Asennusvihje WPS3025-vesipumppuun BMW-malleihin 135i, 335i, 535i, 640, 740i mallivuodesta 2007 alkaen

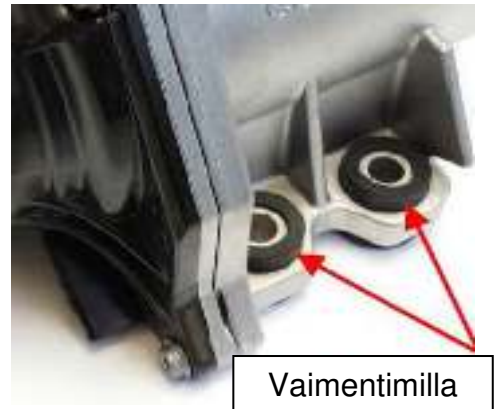
Irrotetussa sähkötoimisessa vesipumpussa voi olla esiasennetut vaimentimet kolmessa ruuvi kiinnityspisteessä (kuva 1). Uudessa WPS3025-pumpussa näitä ei ole. Vanhoja kiinnityspultteja ei voi käyttää uudelleen.

Ajoneuvon valmistaja on vaihtanut vesipumpun uuteen malliin, jossa ei ole vaimentimia (kuva 2).

Irrotettuja alumiinipultteja (M8x36) ei saa käyttää uudelleen, vaan ne on vaihdettava lyhyempiin teräspultteihin (M8x26).

Käytä erikseen tilattavaa MS50-kiinnityssarjaa (kuva 3).
